**RECUPERO VOLUMETRICO DELLE AREE
INTERNE AL COMPARTO ECOLOGICO
UBICATO IN LOC. GELLO DI PONTEDERA (PI),
MEDIANTE LA COSTRUZIONE DI UN NUOVO
LOTTO DI AMPLIAMENTO DELLA DISCARICA
PER RIFIUTI SPECIALI NON PERICOLOSI**

PROGETTO DEFINITIVO

RELAZIONE TECNICA CHIARIMENTI EX CDS DEL 16/07/2024

Figura 2:2 – Studio Idrologico-Idraulico Comune di Pontedera – Estratto Carta battenti idraulici per Tr200

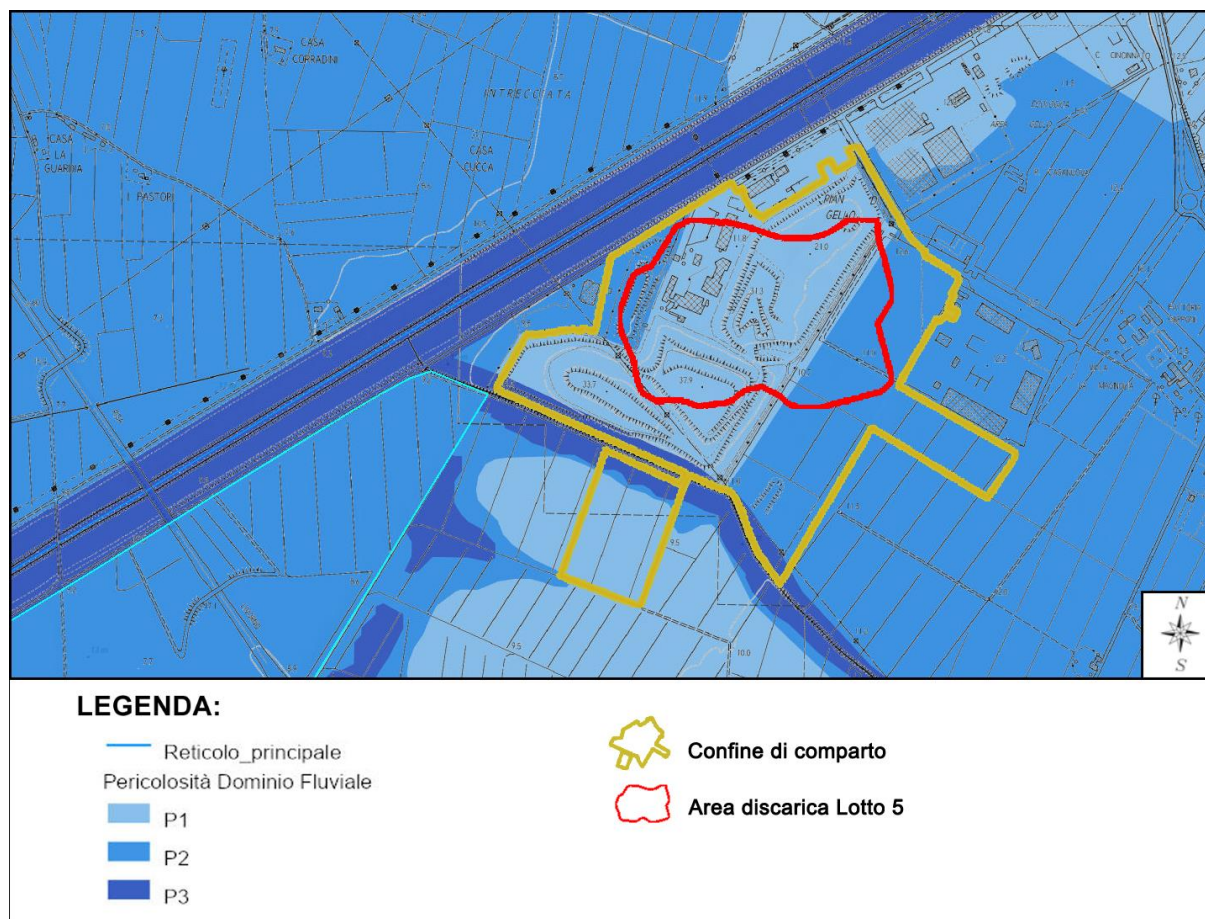
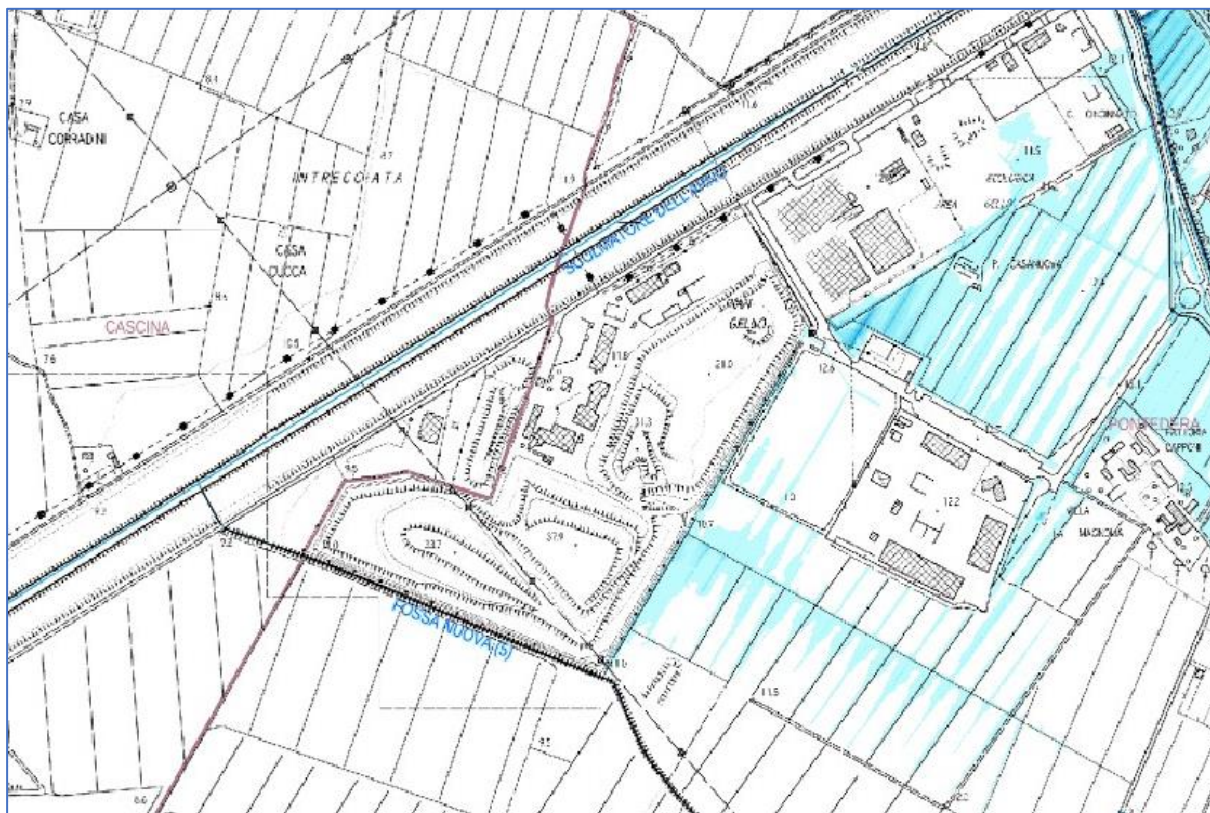
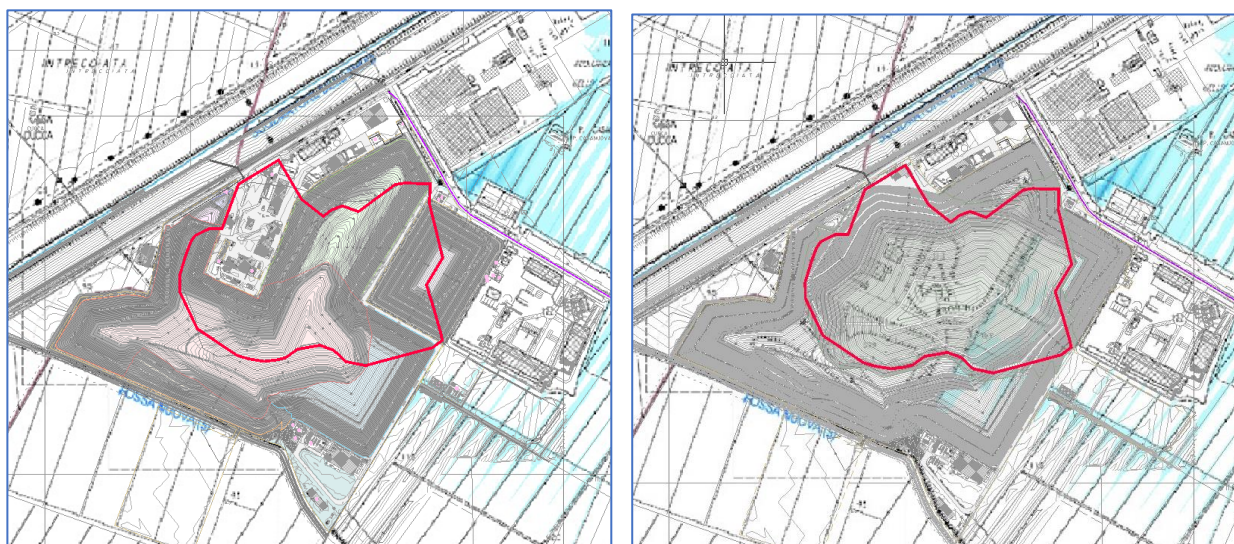
3. *In relazione invece agli aspetti relativi al rischio idraulico, sia prodotta una specifica relazione o, in alternativa una nota integrativa alla relazione tecnica già presentata, in cui venga specificato in modo puntuale il rispetto delle disposizioni della legge regionale 24 luglio 2018, n. 41 per tutti gli interventi previsti in progetto (1 - demolizione degli impianti e delle strutture presenti all'interno dell'area di sedime del nuovo invaso, 2 - realizzazione della nuova sede operativa, 3 - realizzazione del lotto 5 di discarica) facendo riferimento agli articoli di legge.*

In riferimento alla richiesta di chiarimento di cui al **punto 3.** del parere in esame, nella quale viene richiesto di specificare in modo puntuale il rispetto delle disposizioni della legge regionale 24 luglio 2018, n. 41 per tutti gli interventi previsti in progetto, di seguito si riporta una sintesi dei dati già presenti nella documentazione agli atti del procedimento in materia di rischio idraulico, assieme ad un sintetico aggiornamento alla luce dei recenti studi idrologici - idraulici condotti per l'area dal Comune di Pontedera di concerto con il Genio Civile Valdarno Inferiore.

Per quanto riguarda l'applicazione della L.R. 41/18 (in riferimento al capitolo § 7 della citata relazione), considerato che all'atto della presentazione del progetto, la porzione di terreno interessata dal nuovo lotto di ampliamento risultava priva di studi idraulici comunali di dettaglio, era stata eseguita una modellazione idraulica ad hoc dei canali limitrofi, che aveva dimostrato l'assenza di fenomeni esondativi sia da parte della Fossa Nuova sia da parte del Canale Scolmatore d'Arno, neppure nella condizione idraulicamente più severa rappresentata dalla contemporaneità tra i due picchi di piena (ovvero l'evento duecentennale per la Fossa Nuova e la massima portata nel Canale Scolmatore).

Gli studi idrologico-idraulici attualmente in corso sul reticolo idraulico, dai quali sono state di seguito estratte alcune immagini riferite ai file *grid* forniti dal Comune (studio validato dal Genio Civile Valdarno Inferiore e approvato dal Comune di Pontedera), dimostrano che nell'area di studio, relativamente a tutti gli interventi previsti in progetto, quali demolizione degli impianti e delle strutture presenti all'interno dell'area di sedime del nuovo invaso, realizzazione della nuova sede operativa, e infine realizzazione del LOTTO 5 di discarica, non è presente alcun battente idrico.

Dalle immagini appare evidente che la base del *Digital Terrain Model* riferita al volo *LiDar* (Fogli 17G35 e 17G27 risoluzione 1x1) riferita all'anno 2008 e fornita dal portale Geoscopio della Regione Toscana, utilizzata quale base cartografica per la modellizzazione idraulica

1D/2D dello studio comunale, non rappresenta la reale morfologia attuale; negli ultimi decenni il sito ha infatti subito modifiche morfologiche legate ai progetti di ampliamento delle colmate del comparto, con particolare riferimento alla realizzazione de LOTTO 3 e LOTTO 4 della discarica Ecofor Service, oltre alla discarica di proprietà Foreco.

Alla luce di ciò, in riferimento alla L.R.41/2018, ne deriva che la zona di interesse non è caratterizzata da alcun battente.

Figura 3:3 – Aree di fondo vasca con barriera minerale in argilla ed aree in parete con barriera in equivalenza

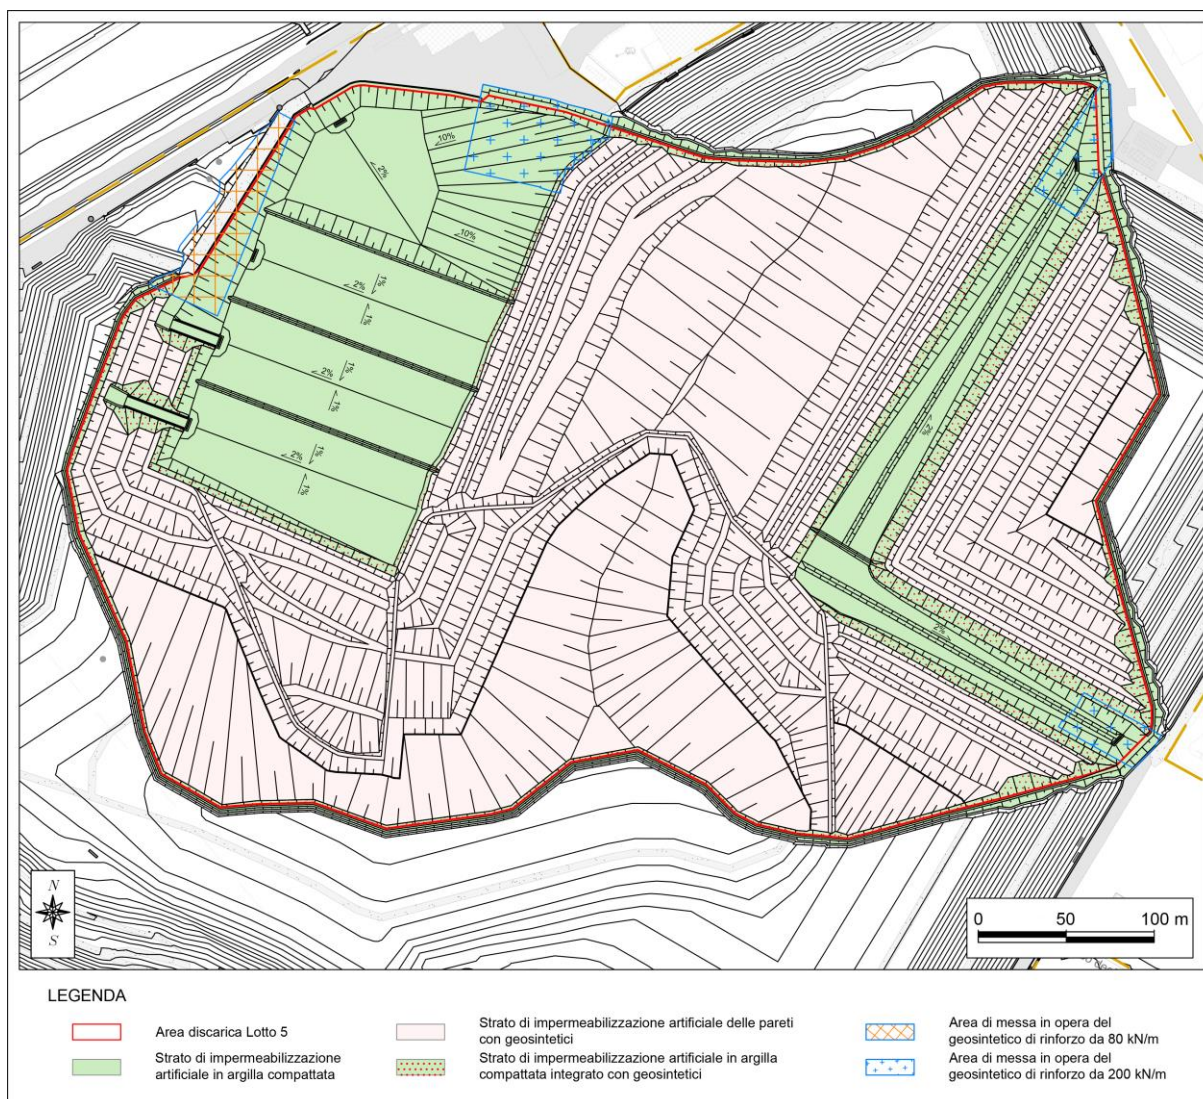
1. barriera di fondo nelle parti in sponda: il geosintetico bentonitico utilizzato per la copertura delle discariche nelle porzioni in sponda interessate dal sedime del lotto 5, dovrà garantire in equivalenza, i criteri di cui al paragrafo 2.4.2 dell'allegato 1 al D.Lgs. 36/2003 relativamente alla barriera geologica naturale;

2. barriera di fondo nelle parti non in sponda: lo strato di argilla realizzato per la copertura delle discariche nelle porzioni sub-pianeggianti site nelle aree di colmo delle discariche esistenti, interessate dal sedime del lotto 5, deve essere integrato con un geocomposito bentonitico al fine di rispettare in equivalenza i criteri di cui al paragrafo 2.4.2 dell'allegato 1 al D.Lgs. 36/2003 relativamente alla barriera geologica naturale. Al di sopra della barriera geologica deve essere realizzato il livello 2 a) strato di impermeabilizzazione artificiale, secondo i criteri definiti al medesimo paragrafo;

A maggior chiarimento si riporta di seguito un estratto dalla tavola di progetto in cui si evidenziano le **aree di fondo**, in cui verrà realizzata la barriera minerale in argilla, e le **aree in parete**, dove la barriera verrà realizzata in equivalenza.

Il progetto di LOTTO 5, per le **aree in parete**, ovvero per le superfici poste in scarpata o sul colmo delle discariche esistenti in cui non è prevista la formazione di un battente liquido di percolato, anche in relazione a quanto evidenziato ai punti 1 e 2 del contributo istruttorio rilasciato dalla *Regione Toscana – Direzione tutela dell'Ambiente ed Energia, Settore autorizzazioni rifiuti - Discariche e impianti connessi*, prevede di **affidare la funzione di “barriera geologica” in equivalenza al pacchetto di sintetici che costituiscono il sistema di copertura definitivo delle discariche esistenti**. In particolare gli elementi del pacchetto di copertura che svolgono la funzione di barriera geologica saranno costituiti da un geocomposito bentonitico sormontato da una geomembrana in HDPE.

Per le stesse aree, il progetto prevede inoltre di **costruire in equivalenza anche lo “strato di impermeabilizzazione artificiale”, mediante una serie di elementi sintetici**. In particolare, come per la barriera geologica, gli elementi sintetici che svolgeranno la funzione di strato di impermeabilizzazione artificiale saranno costituiti da un geocomposito bentonitico sormontato da una geomembrana in HDPE.

Figura 3:5 – Sezione tipo LOTTO 3, LOTTO 4 e discarica ex FORECO aree interna al sedime di LOTTO 5

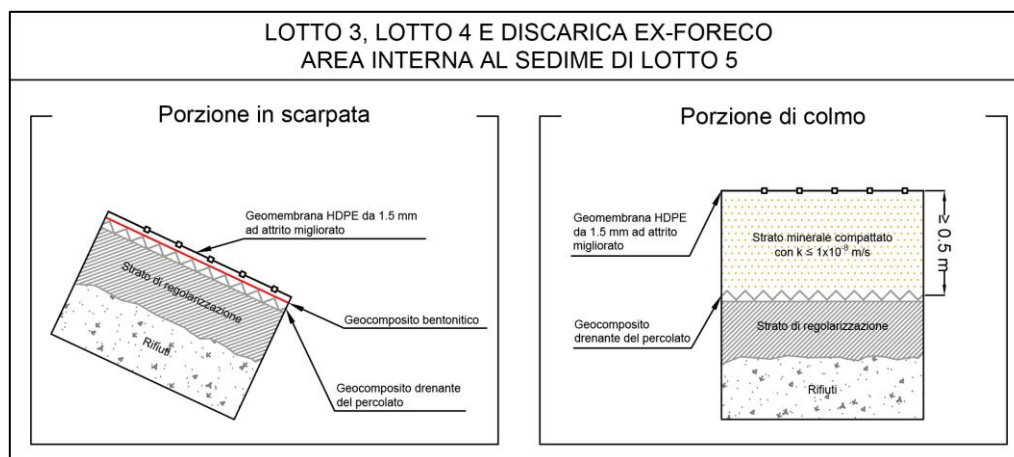
In particolare al punto 1 del contributo istruttorio della *Regione Toscana – Direzione tutela dell'Ambiente ed Energia, Settore autorizzazioni rifiuti - Discariche e impianti connessi*, in cui viene riportato che *il geosintetico bentonitico utilizzato per la copertura delle discariche nelle porzioni in sponda interessate dal sedime del lotto 5, dovrà garantire in equivalenza, i criteri di cui al paragrafo 2.4.2 dell'allegato 1 al D.Lgs. 36/2003 relativamente alla barriera geologica naturale.*

Per le porzioni di **LOTTO 3, LOTTO 4 e discarica ex FORECO**, ricadenti all'interno del sedime del nuovo LOTTO 5, gli elementi del pacchetto di copertura che svolgeranno la funzione di **barriera geologica** in equivalenza saranno costituiti, come illustrato nella sezione tipo riportata in Figura 3:5:

- per le porzioni in scarpata da un geocomposito bentonitico sormontato da una geomembrana in HDPE di spessore 1.5 mm;
- per le porzioni di colmo da uno strato minerale di spessore pari a 0.5 m sormontato da una geomembrana in HDPE da 1.5 mm.

Per l'equivalenza è stata considerata una geomembrana in HDPE di spessore 1.5 mm e conducibilità idraulica pari a 6.9×10^{-15} m/s ed un geocomposito bentonitico con spessore 0.006 m e conducibilità pari a 1.00×10^{-11} m/s.

Figura 3:10 – Sequenza pacchetti di fondo per le aree in parete interne al sedime di LOTTO 5 che si sviluppano sulle discariche esistenti

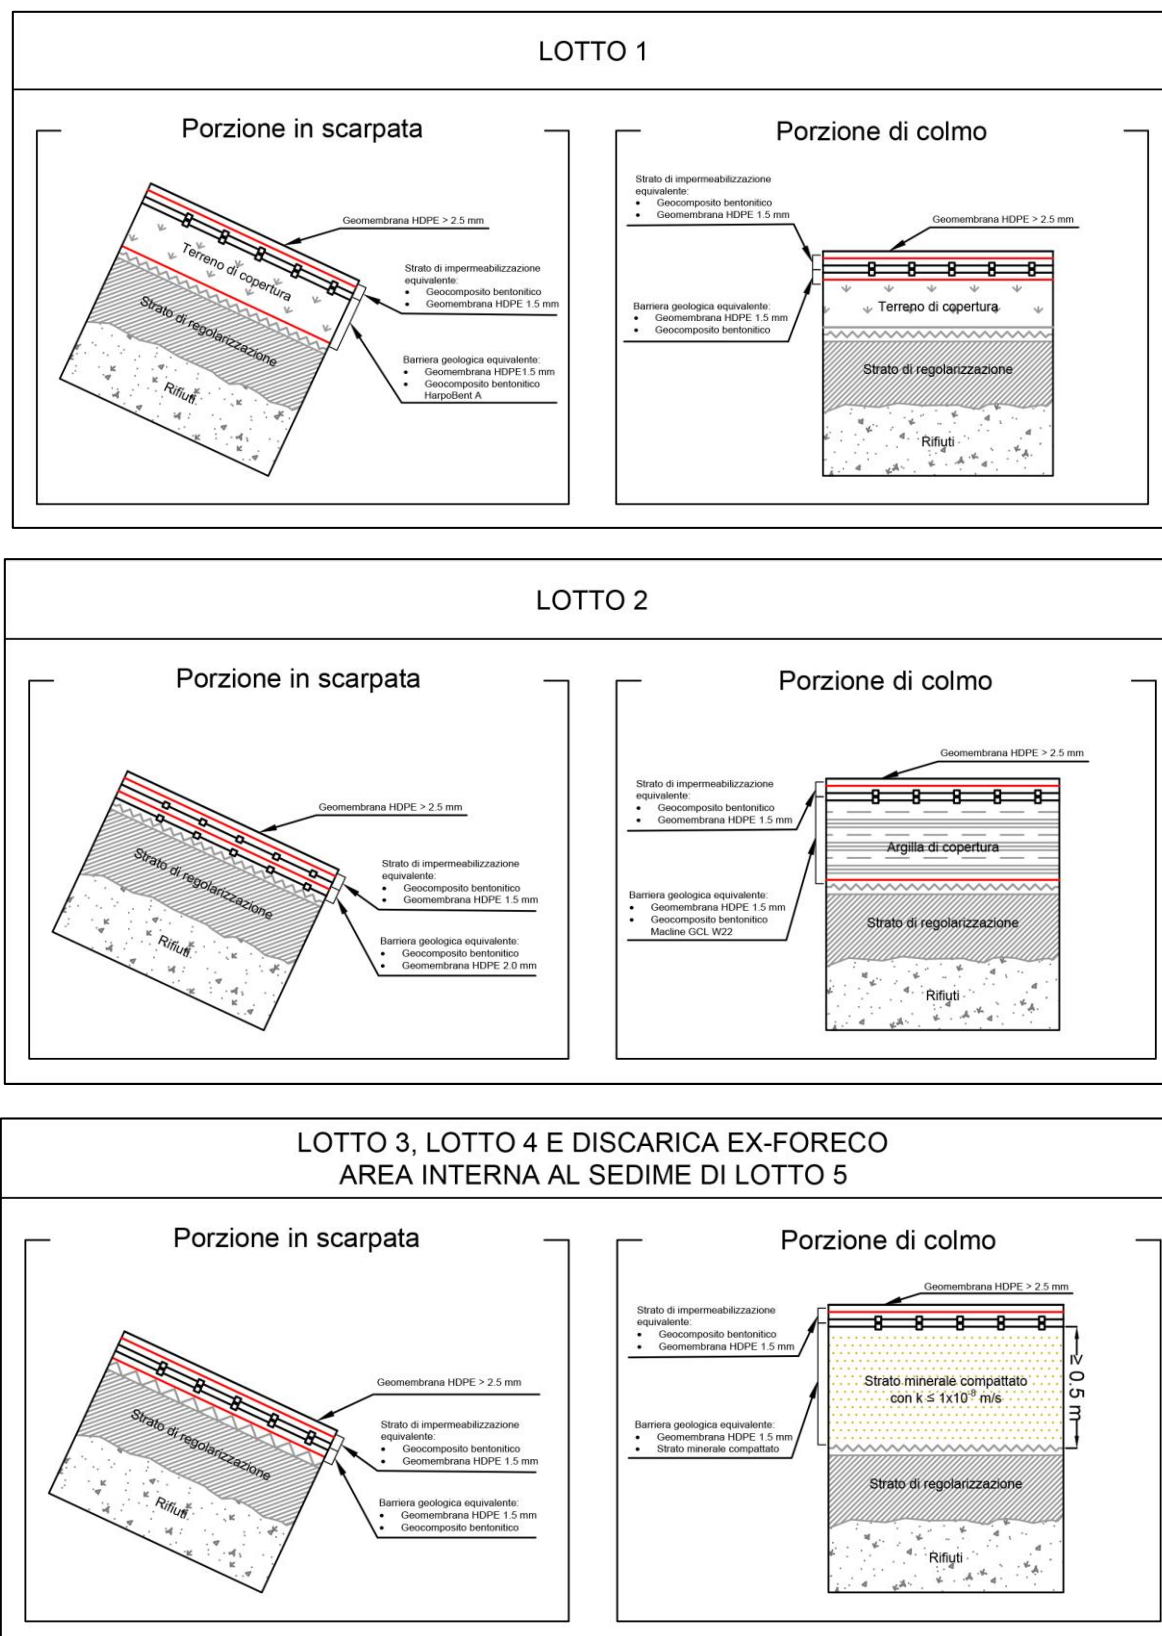
La successione del pacchetto di elementi sintetici, così come riportata nella Tabella 3:8, può essere modificata, rimanendo nel complesso invariata la verifica dell'equivalenza in termini di tempo di attraversamento, sia per la barriera geologica che per lo strato di impermeabilizzazione artificiale.

Questa previsione comporta quindi la modifica della successione verticale di messa in opera degli elementi sintetici che assolvono la funzione di **impermeabilizzazione artificiale** equivalente delle porzioni in parete.

Nelle figure seguenti viene riportata, per maggiore chiarezza, la sequenza dei pacchetti di fondo che si prevede di realizzare per le aree in parete sui diversi lotti di discarica esistenti per le porzioni ricadenti all'interno del sedime del nuovo LOTTO 5.
